projekt stałej organizacji ruchu polegający na lokalizacji oznakowania E-22B na drodze powiatowej nr 1096F w km 3+420 m. Mieszków.

PROJEKT STAŁEJ ORGANIZACJI RUCHU

ZADANIE:
STAŁA ORGANIZACJA RUCHU W ZAKRESIE OZNAKOWANIA
TURYSTYCZNEGO

LOKALIZACJA: działka nr. ewid. 12, obręb Mieszów, gmina
Trzebień

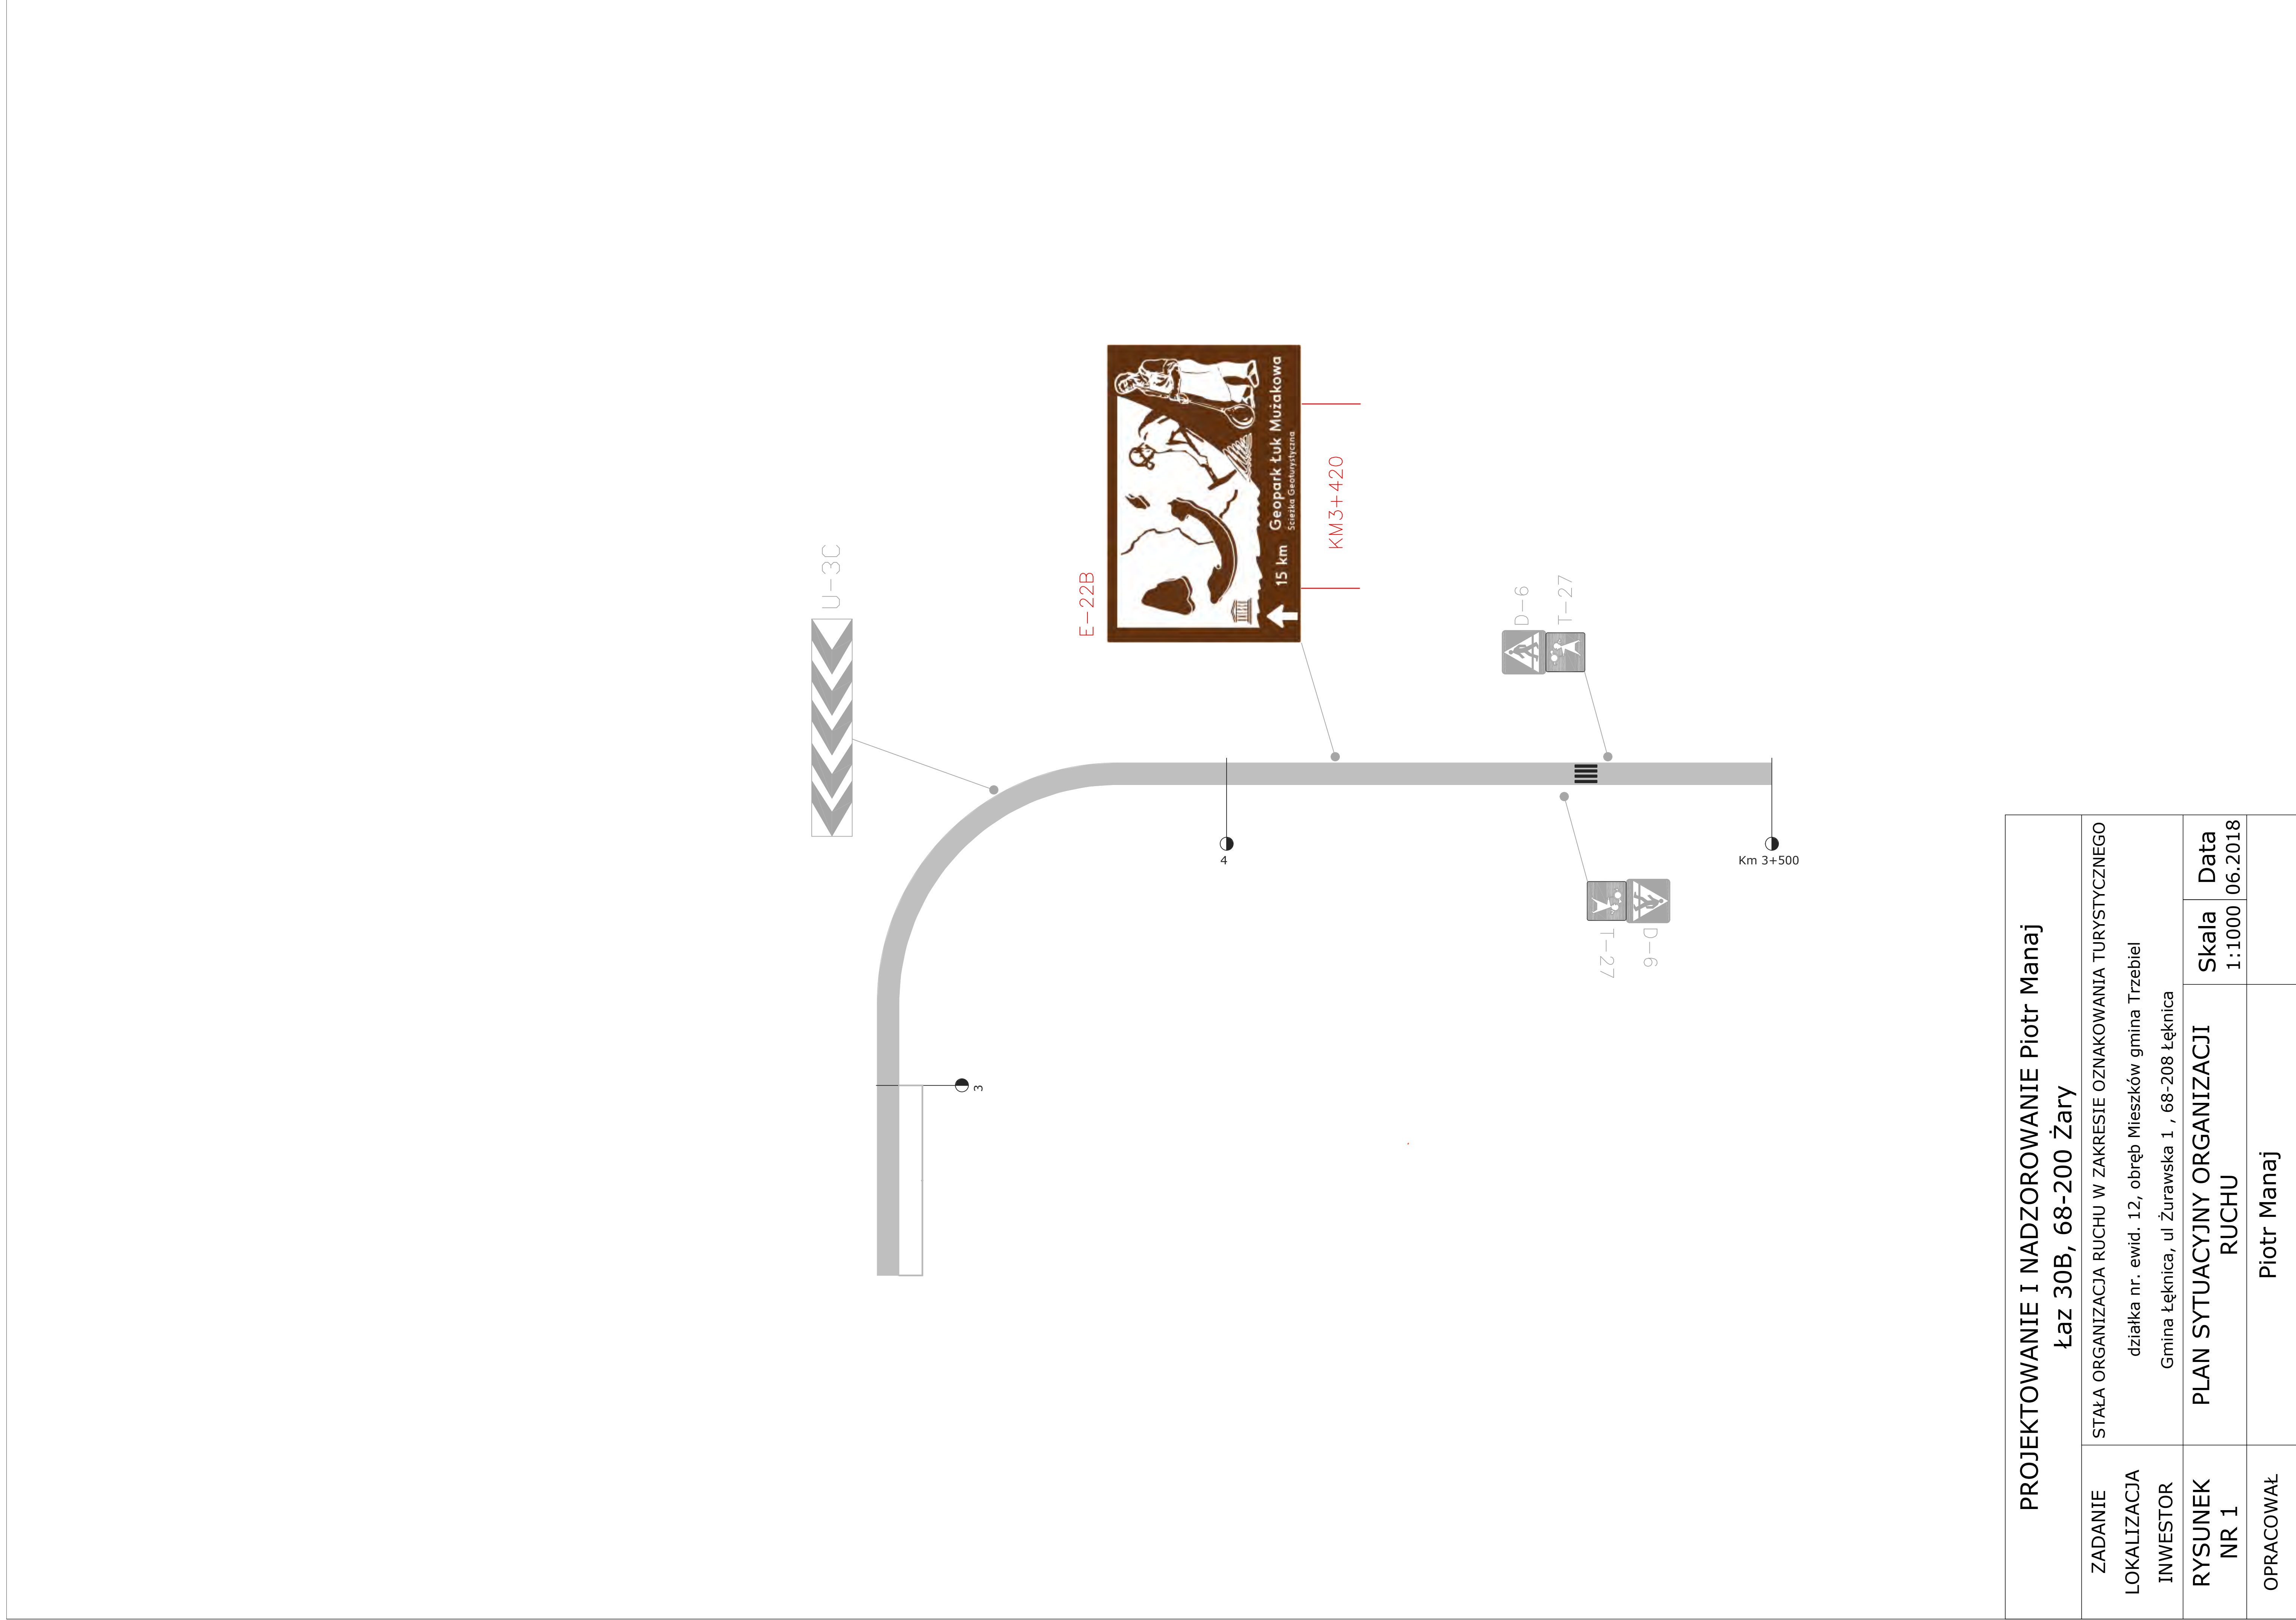
-lokalizacja projektowanego oznakowania nie może wpływać negatywnie na widoczność istniejącego oznakowania.
